リコール届出一覧表

リコール届出日: 平成29年8月30日

リコール届出番号	4094	リコール開始日	平成29年8月30日
届出者の氏名又は名称	酒井重工業株式会社 代表取締役社長 酒井一郎 問い合わせ先:品質保証部 TEL 0480-52-6407		
不具合の部位(部品名)	電気装置(バッテリーリレー用電源ケーブル)		
基準不適合状態にあると認める構造、装置又は性能の状況及びその原因	ロード・ローラの電気装置において、バッテリーリレー用電源ケーブルの配索が不適切なため、車両の振動により当該ケーブルが原動機マイナスアースコードと接触して摩耗することがある。そのため、そのままの状態で使用を続けると、バッテリーリレー用電源ケーブルと原動機マイナスアースコードの被覆が剥がれて短絡し、最悪の場合、原動機の停止又は再始動が困難となるおそれがある。		
改善措置の内容	全車両、図面通りにバッテリーリレー用電源ケーブルを配索する。なお、バッテリーリレー用電源ケーブルと原動機マイナスアースコードを点検し、摩耗している場合には、新品に交換する。		
不具合件数	1件	事故の有無	無し
発見の動機	市場からの情報による。		
自動車使用者及び自動車分解整備事業者に周知させるための措置	<ul style="list-style-type: none"> ・使用者:直接訪問又はダイレクトメール等で通知する。 ・自動車分解整備事業者:使用者を全て把握しているので、周知のための措置はとらない。 ・改善実施済車には、車両型式銘板付近に No.4094のステッカーを貼付する。

改善箇所説明図

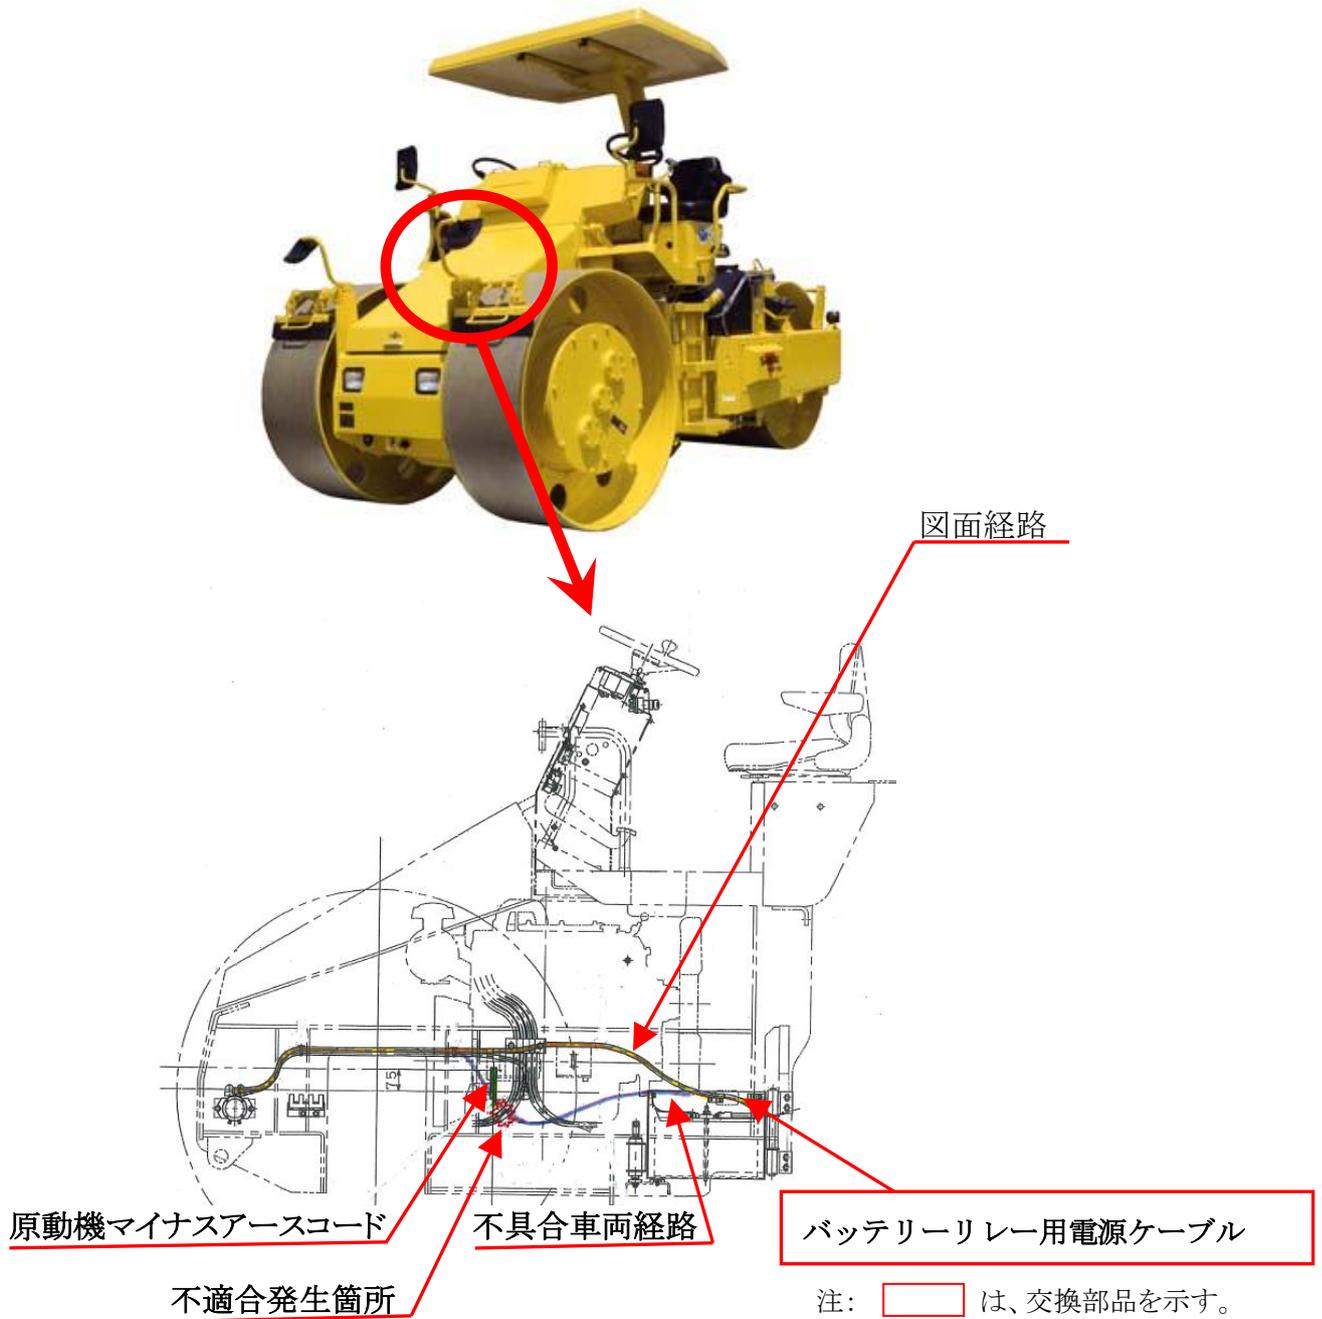
ロード・ローラの電気装置において、バッテリーリレー用電源ケーブルの配索が不適切なため、車両の振動により当該ケーブルが原動機マイナスアースコードと接触して摩耗することがある。そのため、そのままの状態で使用を続けると、バッテリーリレー用電源ケーブルと原動機マイナスアースコードの被覆が剥がれて短絡し、最悪の場合、原動機の停止又は再始動が困難となるおそれがある。

改善の内容:

全車両、図面通りにバッテリーリレー用電源ケーブルを配索する。

なお、バッテリーリレー用電源ケーブルと原動機マイナスアースコードを点検し、摩耗している場合には、新品に交換する。

識別 : バッテリーリレー用電源ケーブルの配索経路で識別する。
